GMINA MIRZEC

Znak: IN.271.49.2022.SP

Dotyczy: postępowania o udzielenie zamówienia publicznego w trybie podstawowym bez negocjacji (art. 275 pkt 1 uPzp) na zadanie pn.: „**Rozbudowa drogi gminnej Nr 347035T Trębowiec Krupów – DW 744 (II etap)**”.

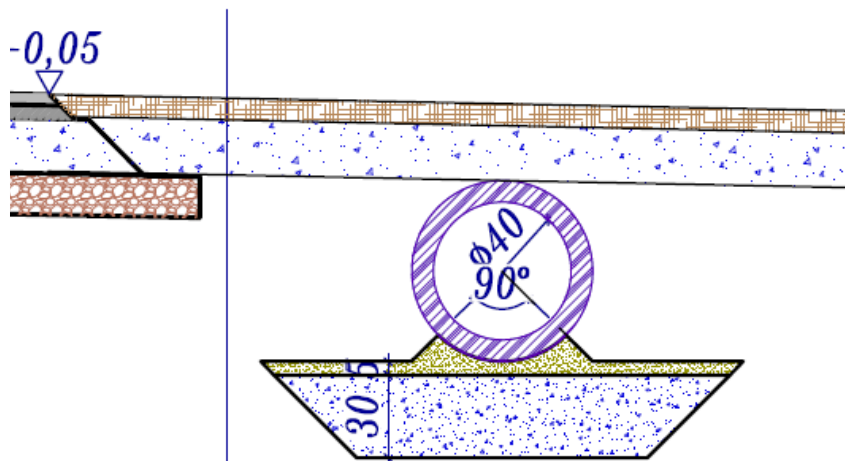
8. Prosimy o określenie grubości podsypki pod rury na rysunku jest 5cm i 8cm. Czy ilość kruszywa ujęta jest w pozycji 17d.6?

Odpowiedź: Przepust posadowiony na ławie z kruszywa łamanego gr. 30cm ujęty w pozycji 17. Dodatkowo należy wykonać podsypkę piaskową gr. 5 cm pod rurą PEHD.
